(仮称) 岩切物流施設新築計画に係る  
環境影響評価方法書に対する指摘事項の対応について

令和6年5月

株式会社フジタ

図1-8(1) 計画建築物断面図 (45街区)

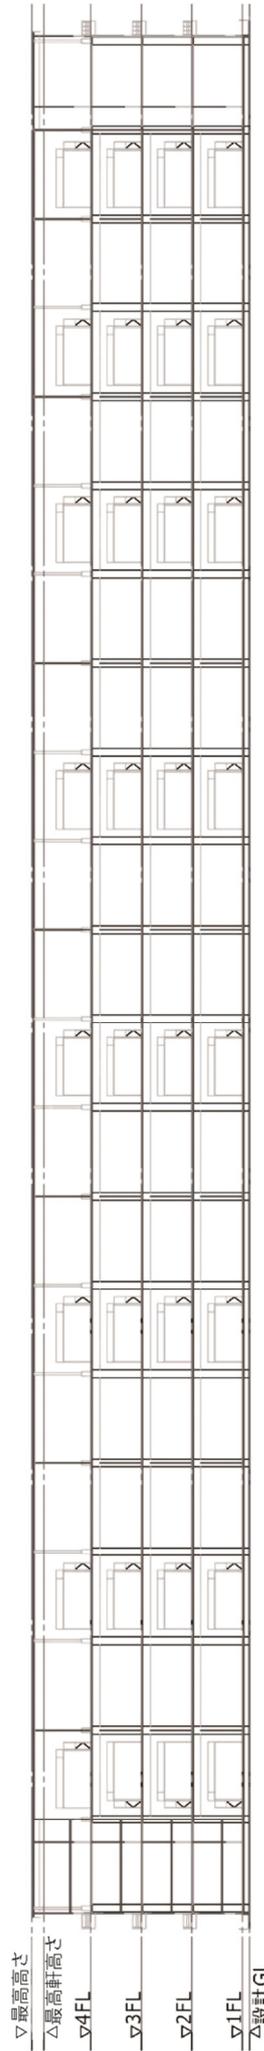
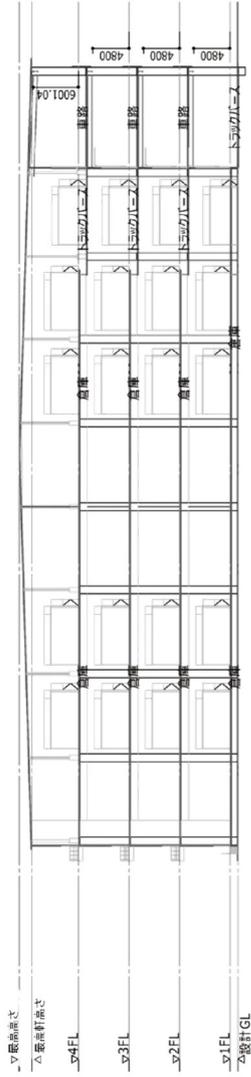
No.	指摘事項	対応方針	備考
1	断面図のスケールが合っていないため、修正すること。	準備書で修正いたします。	本資料 p8～11 方法書 p13～16
2	緑化計画について、「ボリュームある緑」という区画整理事業で取り決めた内容を引き継ぎ、まとまった緑を配置すること。 仙台松島線沿いの緑は、46街区のところどころでいったん途切れて狭くなっているように見える。景観を守りながら、よい施設をつくってほしい。	現在、計画地は、仙台市の方で地区計画を作成中です。 また、建物を線路側に寄せ、仙台松島線沿いの緑の配置を確保できる計画を検討しています。 これらの内容を踏まえ、区画整理事業で取り決めた内容を引き継いで計画していきます。	—

赤枠は方法書からの変更箇所

図5-1 調査・予測地域（風害）

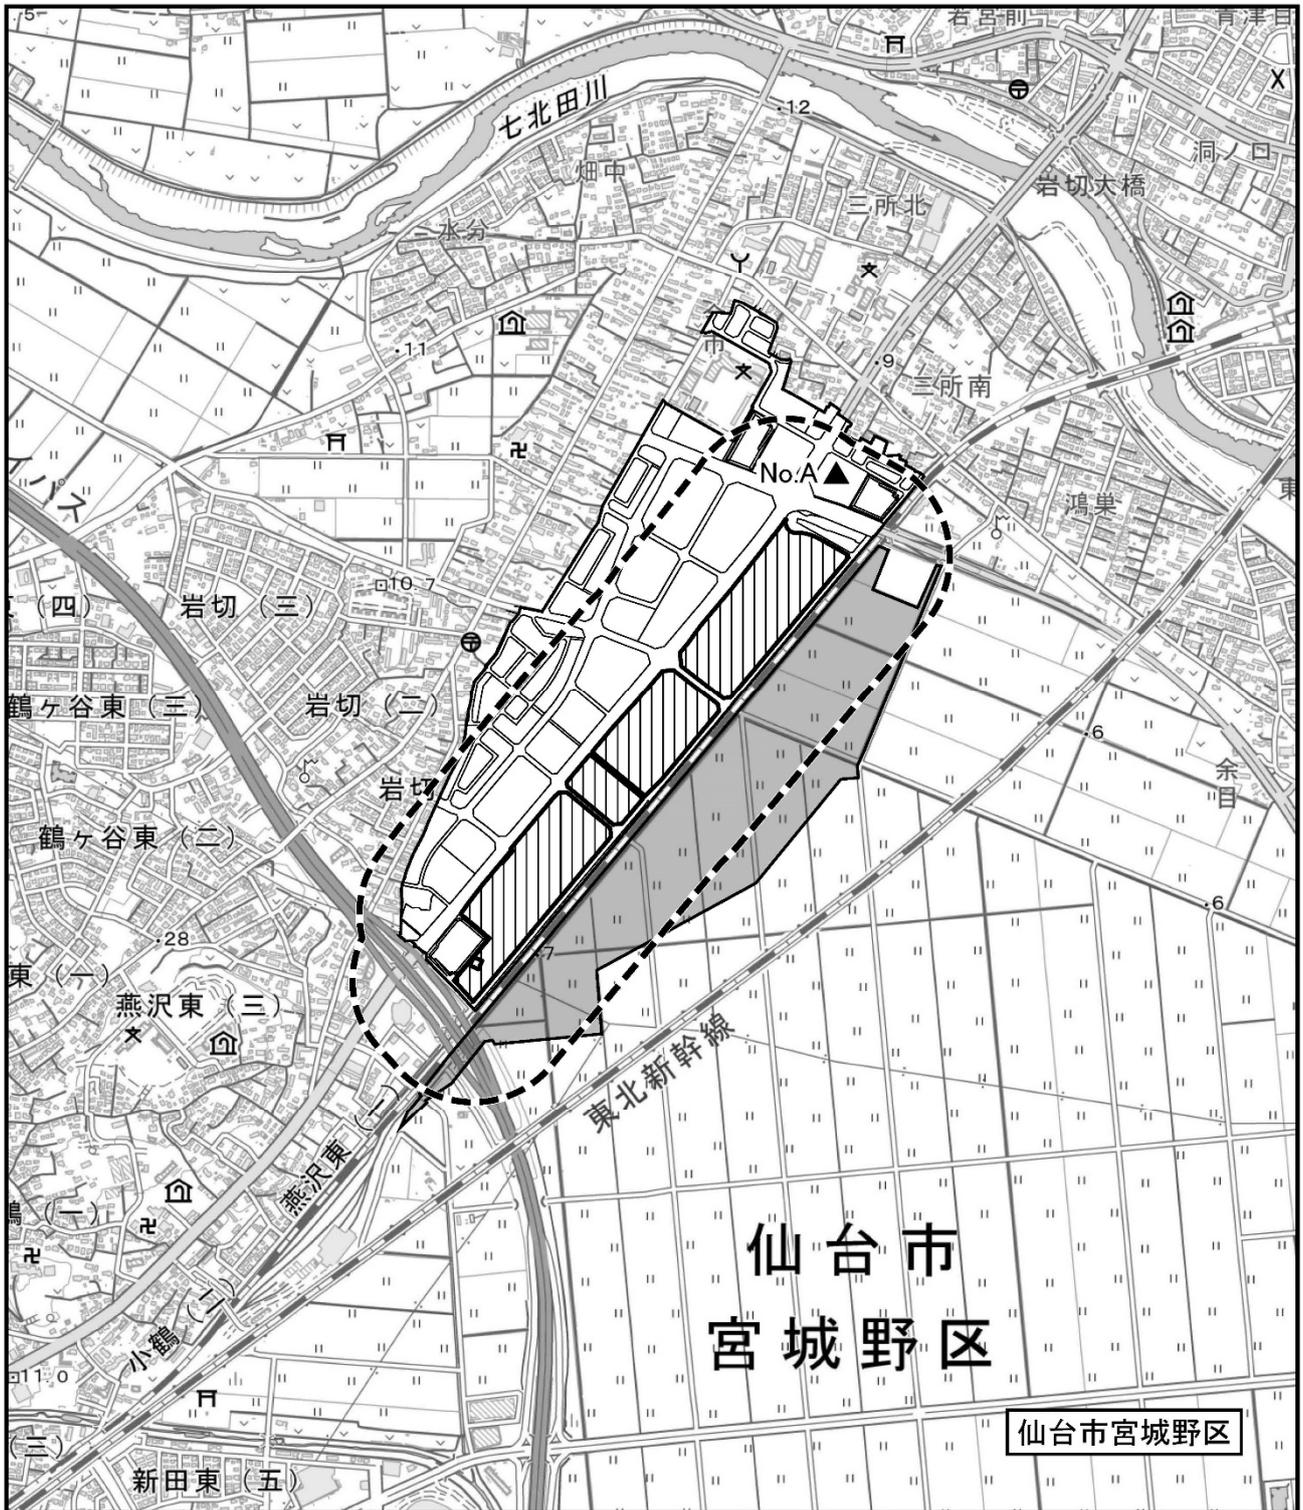
No.	指摘事項	対応方針	備考
3	<p>前回審査会意見No. 1への対応方針として「「仙台市環境影響評価技術指針マニュアル」において示されている高さ40m以下である」「影響範囲は計画建物の高さの2～3倍程度の範囲である」ことから、「影響は少なく、予測評価項目に選定しない」とのことであったが、計画建物は非常に長い建物（幅約1.2km×奥行き約150m×高さ約36m）が壁のように立ち並ぶものであり、一般的な建物とは言えない。この認識を持って、影響について確認すべきである。</p>	<p>建物の形状と配置の特性から、風環境に影響を及ぼすことも懸念されますので、予測評価項目に追加し、方法書に記載すると見なした場合の基本的な調査・評価方法を本資料p13～17に、詳細は準備書に示します。</p>	<p>本資料 p13～17</p>
4	<p>また、西側からの風の巻き返し等により、直近の道路への風が強くなることが考えられる。緑化は景観だけではなく防風にも非常に効果があるため、その視点での配慮も考えてほしい。</p>	<p>利府街道沿いには、幅約5mの緑地を設け、そこに高木、中木等の植栽をする計画であり、西側からの風に対してある程度の緩和ができると想定しております。</p> <p>なお、樹種等植栽の詳細な内容については、風の予測結果等も勘案し、準備書で記載いたします。</p>

その他の調査地域は、事業の実施により風環境に変化が生じるおそれのある範囲（建築物高さの約2～3倍）を考慮し、対象事業計画地より200mの範囲とする（図5-1参照）。

調査地域は、「1)既存資料調査」のその他の調査地域と同様に、計画地より200mの範囲とする。調査地点は、計画地周辺の風の状況が把握できる地点として、大気質と同じ計画地近接の1地点とする。調査地域及び調査地点は、図5-1に示すとおりである。
